## **131. Änderung des Flächennutzungsplans und Bebauungsplan 02.14.00 – Geniner Ufer / Welsbachstraße –**

Bericht zur Prüfung, Abwägung und Behandlung der im Rahmen der frühzeitigen Beteiligung der Öffentlichkeit nach § 3 Abs. 1 BauGB und der frühzeitigen Beteiligung der Behörden nach § 4 Abs. 1 BauGB eingegangenen Stellungnahmen

Lübeck, den 27.09.2023

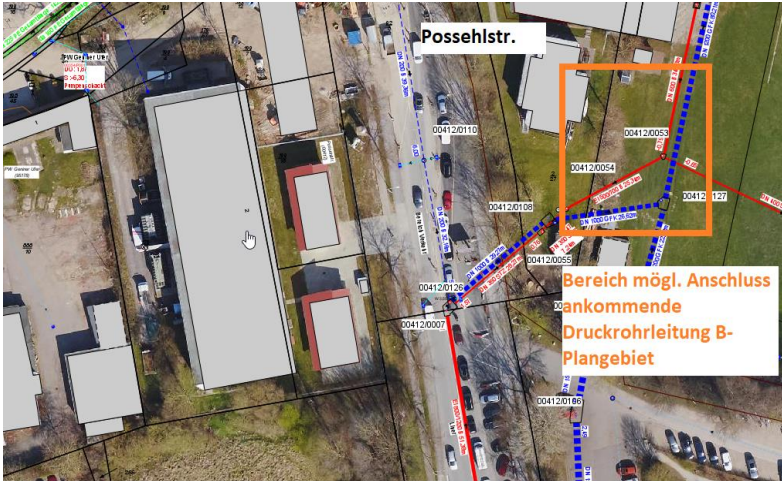
Inhalt der Stellungnahme	Prüfung und Abwägung	Ergebnis
<p>serwirtschaftlichen Begleitplan und kann daher diesem nicht zustimmen. Die Erschließung gilt damit als nicht gesichert. Aus den oben genannten Gründen muss der wasserwirtschaftliche Begleitplan, Inhalte des B- Planes und die dazugehörigen Anlagen überarbeitet werden.</p> <p>Die untere Wasserbehörde schlägt einen Abstimmungstermin mit dem Planer vor.</p>		
<p>17.8 <u>Überlastung des Kanalnetzes, Kompensation der Schmutzwassermengen durch Beschleunigungsmaßnahmen erforderlich</u></p> <p>Das Lübecker Kanalnetz entwässert in Teilen im Mischsystem, in dem Regen- und Schmutzwasser gemeinsam zur Kläranlage geleitet werden. Dieses System ist überlastet, so dass die EBL sogenannte Beschleunigungsmaßnahmen umsetzen müssen, um eine Reduzierung von Mischwassereinträgen in die Gewässer umzusetzen.</p> <p>Grundsätzlich ist im Zeitraum von 2017 bis 2025 ist eine Reduktion des CSB-Eintrags um 25 % zu erreichen (Forderung der UWB). Jede zusätzliche Menge Schmutzwasser, die in das Kanalnetz eingeleitet wird, kann spätestens am Zentralkläwerk im Regenfall zu einem Abschlag führen. Deshalb sind beispielsweise durch Neubaugebiete zusätzlich ins Kanalnetz eingeleitete Schmutzwassermengen zusätzlich zu der o. g. Reduktion durch Beschleunigungsmaßnahmen zu kompensieren. Ohne ausreichende Beschleunigungsmaßnahmen kann die UWB dem Vorhaben nicht zustimmen. Eine Änderungserlaubnis für eine weitere Einleitung in das Mischsystem ohne entsprechende Entlas-</p>	<p><i><u>Für den B-Plan: wird ergänzt</u></i></p> <p>Eine Entlastung des Mischwasserkanalnetzes erfolgt entsprechend der bestehenden Vereinbarung zwischen der EBL und der UWB durch die EBL an anderer Stelle. Sofern erforderlich, werden Abstimmungen über flankierende Beschleunigungsmaßnahmen aufgenommen. Die erforderlichen Maßnahmen sind von Seiten der EBL mit den UWB abzustimmen.</p> <p><i><u>Für die FNP-Änderung: wird ergänzt</u></i></p>	<p>berücksichtigt</p>

Anlage 1: vorhandene Schmutzwasser- und Regenwasserkanalisation

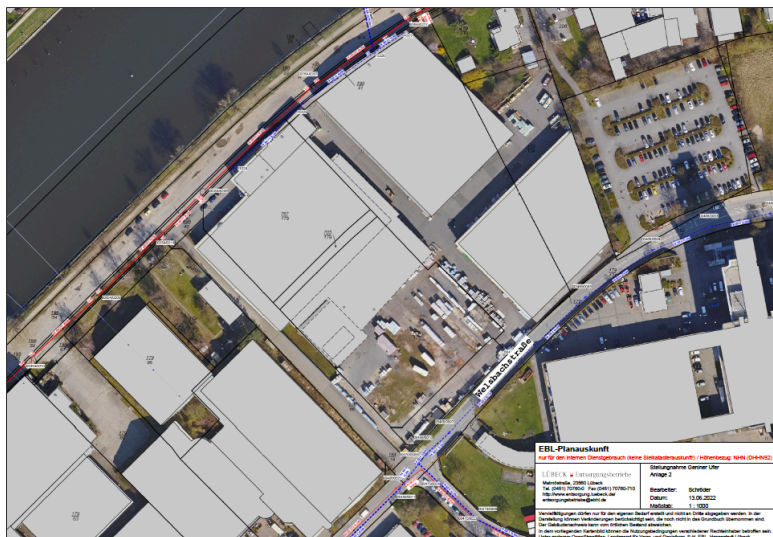
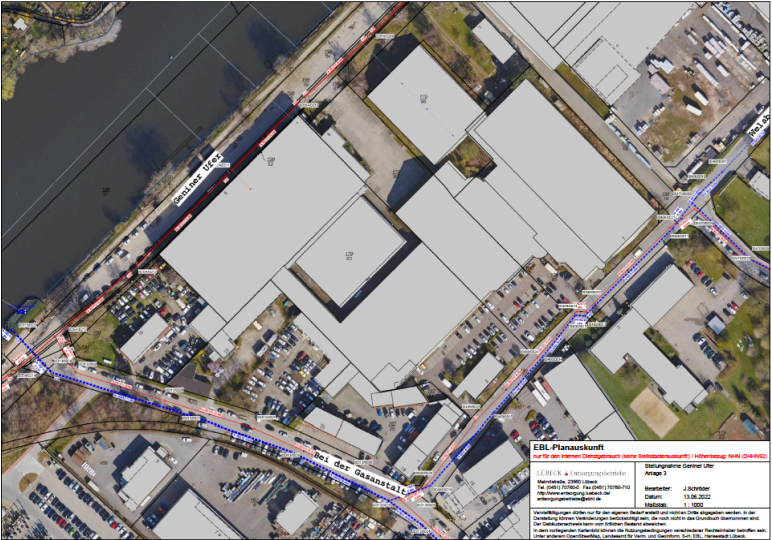
<p>18.9 <u>Informationen zur vorhandenen Schmutzwasser- und Regenwasserkanalisation</u></p> <p>Die vorhandene Schmutzwasser- und Regenwasserkanalisation ist in den Anlagen 1-3 dargestellt. Die Anlagen ersetzen keinen Siedlkatasterauszug für weitere Planungen.</p>	<p><u>Für den B-Plan: Die Hinweise werden zur Kenntnis genommen.</u></p> <p>Der derzeitige Leitungsbestand wurde abgefragt bzw. eingemessen. Die Hinweise werden an die Entwicklungsgesellschaft und die Fachplaner weitergeleitet. Soweit erforderlich sind entsprechende Leitungsrechte in den Bebauungsplan aufgenommen worden.</p> <p><u>Für die FNP-Änderung: keine Relevanz</u></p>	<p>zur Kenntnis genommen</p>
